根室港港湾計画書

—— 軽易な変更 ——

平成13年10月

根室港港湾管理者

根室港(花咲港区)港湾計画図

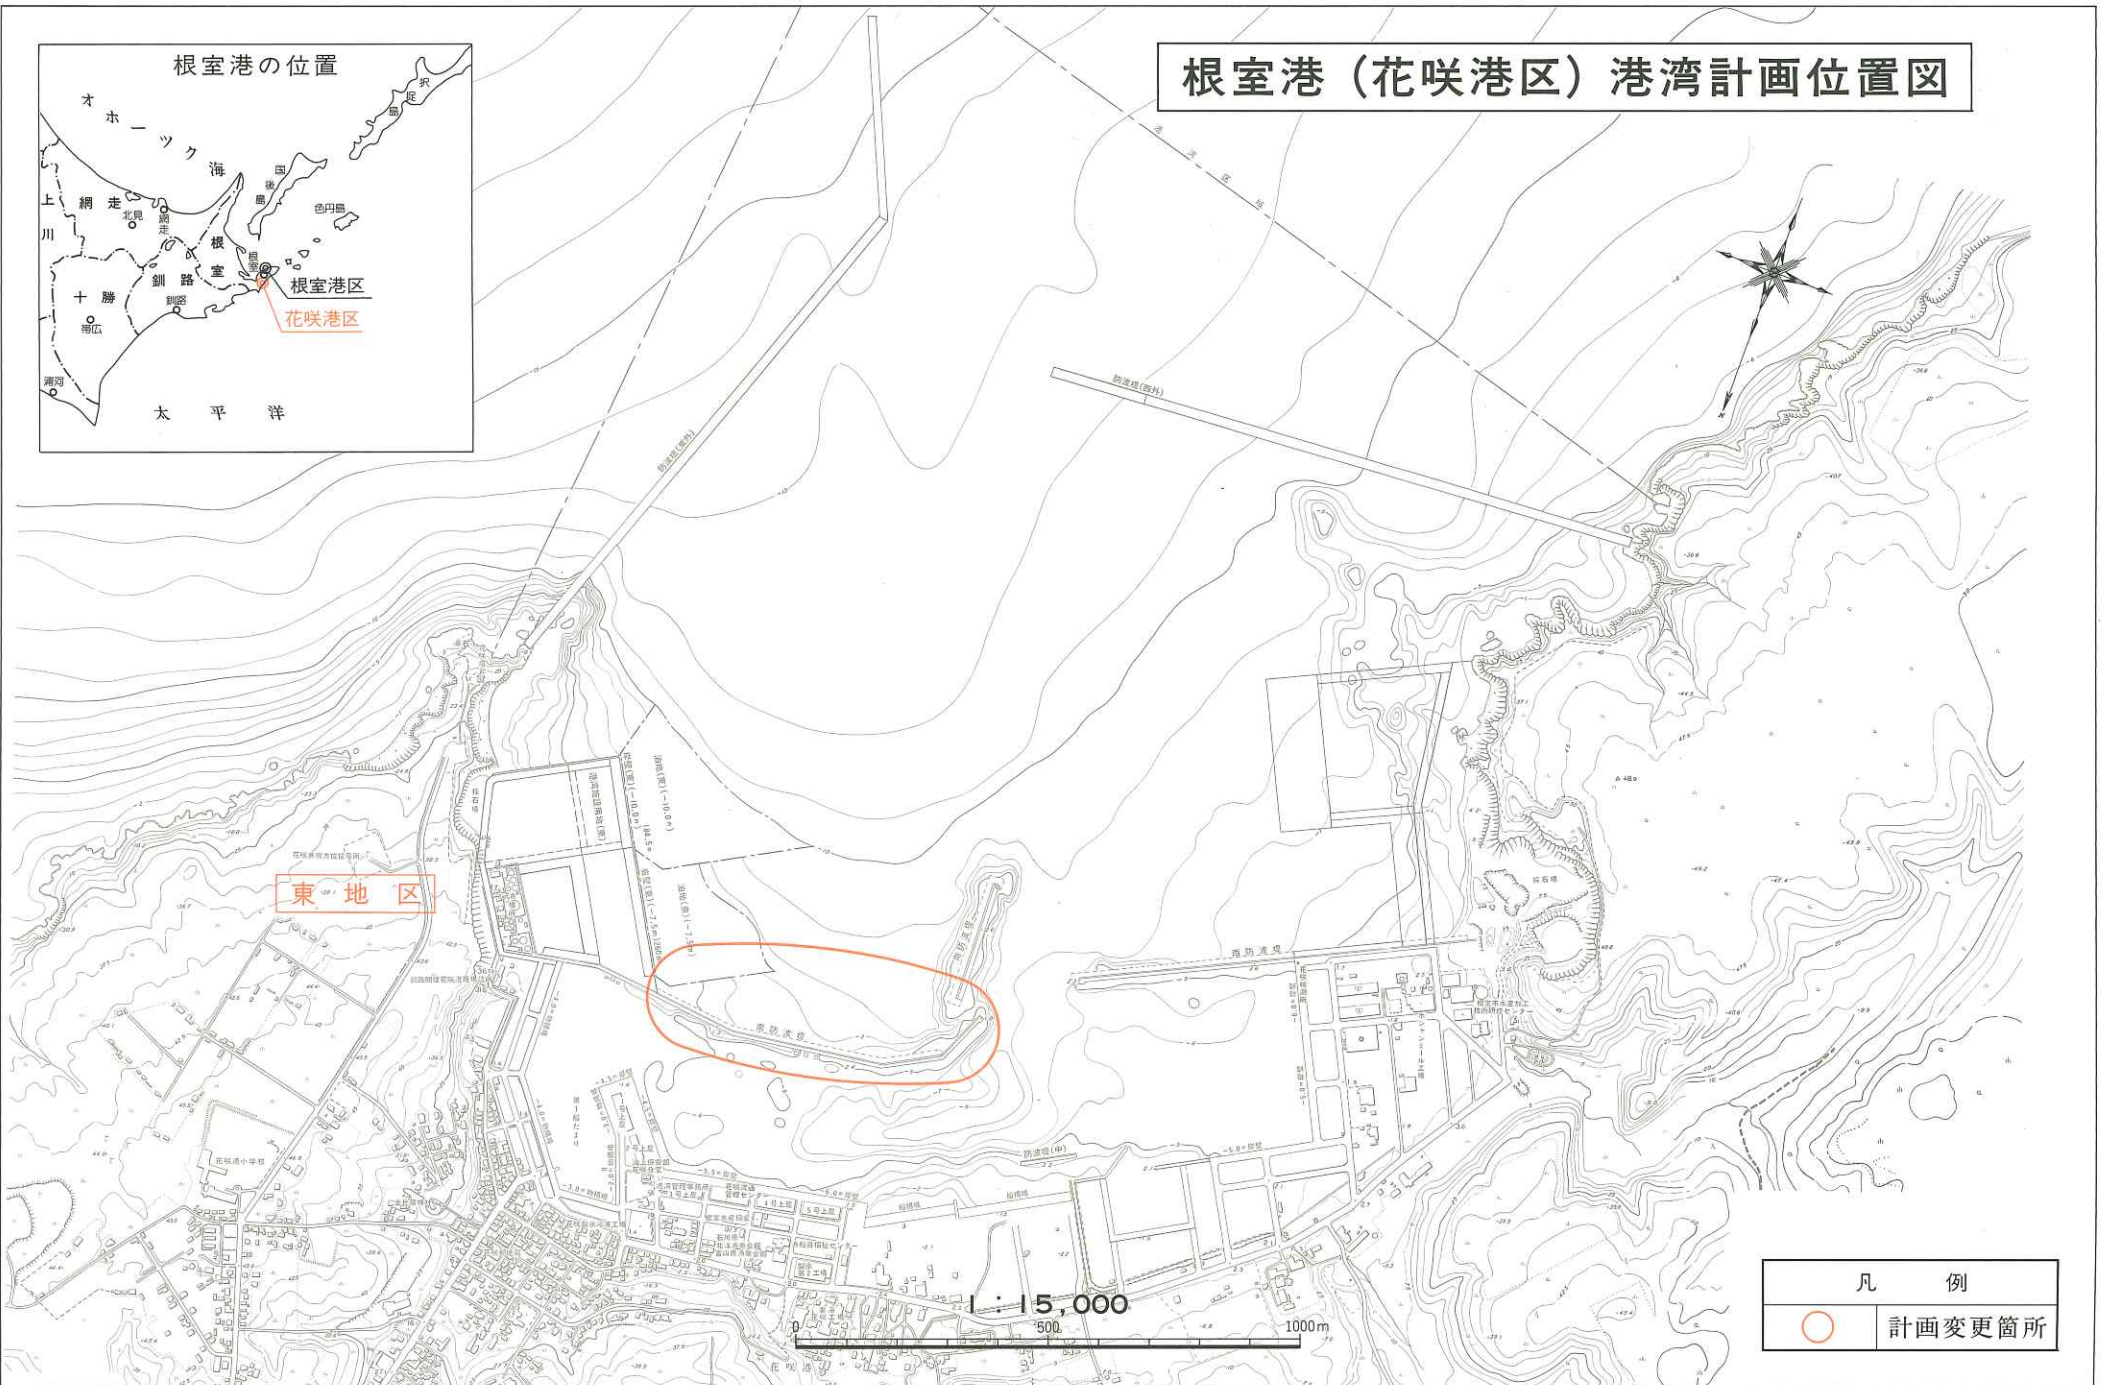
花咲港区における漁船およびロシア船等の輻輳の緩和を図り、安全かつ効率的な利用に対処するため、東地区において公共ふ頭を次のとおり計画する。

水 深	5.5m	岸 壁	延長 490m
水 深	4m	物揚場	延長 100m
ふ頭用地	2ha

漁船やロシア船等の港内輻輳の緩和を図り、船舶航行の安全性確保に対処するため、外郭施設を、次のとおり計画する。

南防波堤	延長 600m（撤去）
（うち 110m	既定計画）

港湾施設の計画に対応し、土地造成及び土地利用を次のとおり計画する。

ふ頭用地	港湾関連 用地	交通機能 用地	危険物 取扱施設 用地	緑地	合計
花咲港区 東地区	(2) 10	1	1	3	3	(2) 17
